DIRECTION DE L'ÉVALUATION ENVIRONNEMENTALE DES PROJETS HYDRIQUES ET INDUSTRIELS

**Rapport d'analyse environnementale concernant la modification
du décret numéro 1016-2010 du 1^{er} décembre 2010
relatif à la délivrance d'un certificat d'autorisation à la
Société d'énergie Rivière Sheldrake inc. pour le projet
d'aménagement hydroélectrique de la rivière Sheldrake
au site de la Courbe du Sault sur le territoire de la municipalité
de Rivière-au-Tonnerre**

Dossier 3211-12-125

Le 19 novembre 2012

FIGURE 1 : PRISE D'EAU : DÉTAILS DE LA PASSE À POISSONS DE DÉVALAISON

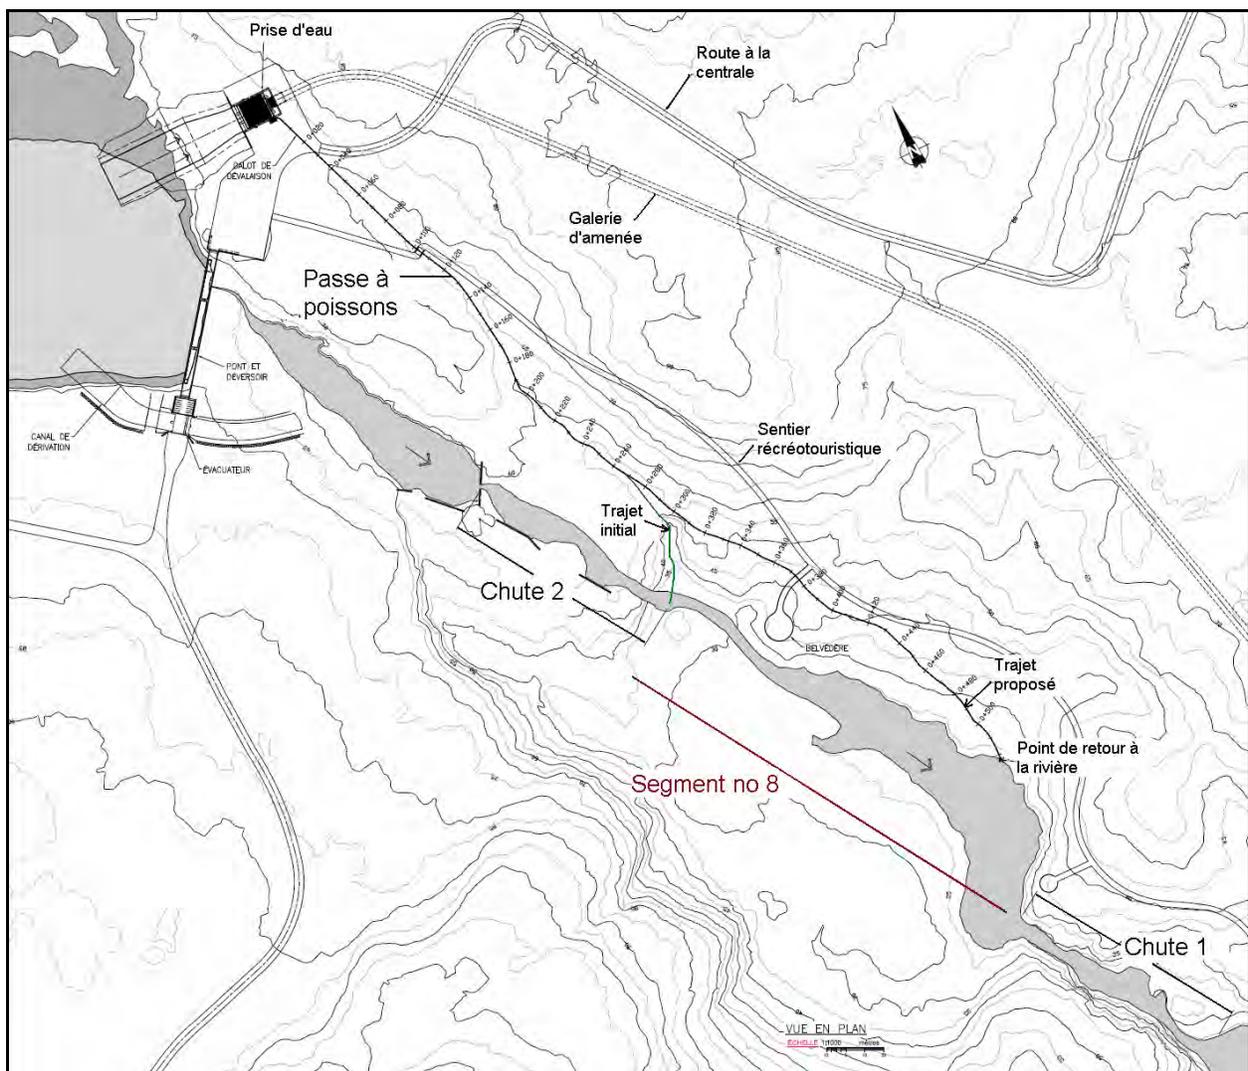
La construction de plusieurs seuils dans le bief intermédiaire est considérée comme une mesure d'atténuation du projet. L'aménagement d'un seuil en amont de la chute #1 était prévu à l'étude d'impact afin de maintenir la superficie mouillée dans le segment n° 8 (voir figure 1). Le seuil, d'une hauteur de 4 m, aurait permis de maintenir le niveau d'eau à la cote de 25 m en amont et ainsi, de préserver l'habitat d'élevage initial de l'omble de fontaine et d'en augmenter significativement la superficie dans ce segment.

Puisque la SERS participe maintenant au projet de remontée du saumon atlantique dans le bief amont, la Société considère que la dévalaison sécuritaire du saumon constitue la grande priorité de l'aménagement hydroélectrique d'un point de vue faunique. Le pallier actuel à la chute #1 possède un dénivelé de 5 m et l'ajout du seuil prévu augmentait la hauteur de la chute de 3 ou 4 m supplémentaires. Avec une chute d'une telle hauteur, la fosse naturelle située au pied du seuil ne serait pas assez profonde pour assurer la réception sécuritaire des saumons.

Il est mentionné dans la demande de modification de décret que le fait de ne pas construire de seuil à la chute #1 aurait pour effet d'altérer les conditions d'écoulement prévues à l'étude d'impact dans le segment n° 8. Cela changerait le bilan des pertes et des gains d'habitats du poisson et entraverait la libre circulation du poisson dans ce segment.

Le segment n° 8 de la rivière ne possédait initialement aucune frayère potentielle en raison des forts courants. L'habitat d'élevage et les habitats de repos pour l'omble de fontaine dans ce segment avaient une superficie initiale évaluée à 300 m². L'installation du seuil de la chute #1 aurait permis d'augmenter cette superficie de 6 700 m². L'initiateur estime que l'absence de gain d'habitats pour l'omble de fontaine est largement compensée par les gains significatifs d'habitats anticipés pour le saumon en amont du site de la Courbe du Sault, créés par le projet de remontée du saumon expliqué à la section 2.2 du présent rapport.

La Politique de débits réservés écologiques pour la protection du poisson et de ses habitats (Faune et Parcs Québec, 1999) prévoit notamment que l'initiateur de projet maintienne la libre circulation des poissons qui pourraient dévaler accidentellement dans le bief court-circuité en provenance du bief amont. Le débit écologique estival du segment n° 8, sans la mise en place du seuil, a été estimé à 0,3 m³/s. L'initiateur de projet a émis des réserves quant à la garantie qu'un tel débit assurerait la libre circulation du poisson puisque ces conditions n'ont jamais été observées en milieu naturel sur ce segment. La passe à poissons initialement prévue assurait une transition des poissons de la prise d'eau vers l'aval de la chute #2 et le poisson devait par la suite dévaler la rivière en passant par le segment n° 8 (voir figure 1). Une demande de certificat d'autorisation a donc été faite par la SERS le 27 juillet 2012 afin de modifier la passe à poissons pour que celle-ci se déverse en amont de la chute #1. Le certificat d'autorisation n° 6, Réalisation de la passe à poissons, a été émis le 17 août 2012 en ce sens.

L'équipe d'analyse et les experts consultés sont en accord avec l'initiateur à l'effet que ne pas construire le seuil de la chute #1 rend effectivement la dévalaison du saumon plus sécuritaire. Les gains d'habitats présentés à la section 2.2 compenseront l'absence de gains d'habitats pour l'omble de fontaine dans le segment no 8. De plus, nous sommes satisfaits des suivis proposés par l'initiateur qui permettront de vérifier l'atteinte des objectifs de compensation et d'apporter des corrections si nécessaire.
